Philips Healthcare
33, rue de Verdun
92156 Suresnes Cedex

Objet : Notification de sécurité produit – Pièges à eau M1657B
Dossier suivi par : Jean-François Gambié – Responsable Affaires Réglementaires –
N/Réf : PS/JFG/10/0157 - FCO 86201138

Piège à eau Philips M1657B, utilisé sur les modules M1013A IntelliVue G1, M1019A, IntelliVue G5 et les modules de gaz anesthésiques M1026B/BT

Addenda au manuel d'utilisation - Français

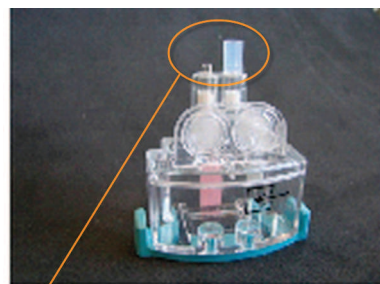
AVERTISSEMENT Vérifiez que les deux joints du collecteur sont en place lorsque vous installez un nouveau piège à eau. Si vous ne le faites pas, cela peut entraîner la dilution des agents anesthésiques avec l'air ambiant et générer des résultats erronés indiquant des mesures de gaz ou d'agents trop basses et des capnogrammes altérés.

Soyez vigilant lorsque vous retirez un piège à eau usagé de l'analyseur de gaz. Dans de rares cas, l'un ou les deux joints du collecteur (tubes courts en silicone) peuvent rester fixés au piège à eau lorsque vous le retirez de l'analyseur de gaz. Dans ce cas, retirez les joints du piège à eau et fixez-les de nouveau sur le collecteur du piège à eau de l'analyseur de gaz.

Correct : les joints ne restent pas fixés au piège à eau.

Incorrect : l'un ou les deux joints restent fixés au piège à eau.
